大間原子力発電所  
基準津波策定のうち

三陸沖から根室沖のプレート間地震に伴う津波等について

(コメント回答)

(補足説明資料)

各研究機関の波源モデルのすべり分布特性表

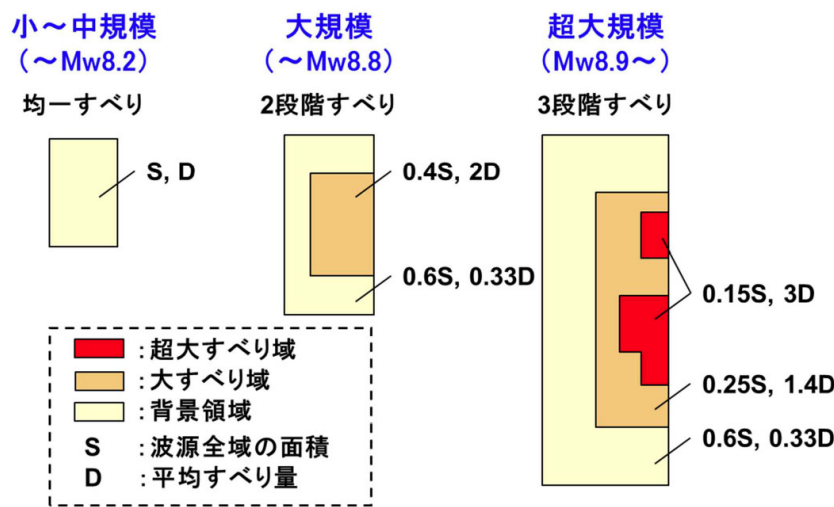
審査資料の再チェックを行い、「各研究機関の波源モデルのすべり分布特性表中の一部記載の誤り」を修正(100,000km<sup>2</sup>を110,000km<sup>2</sup>に、107,000km<sup>2</sup>を110,667km<sup>2</sup>に修正)した。
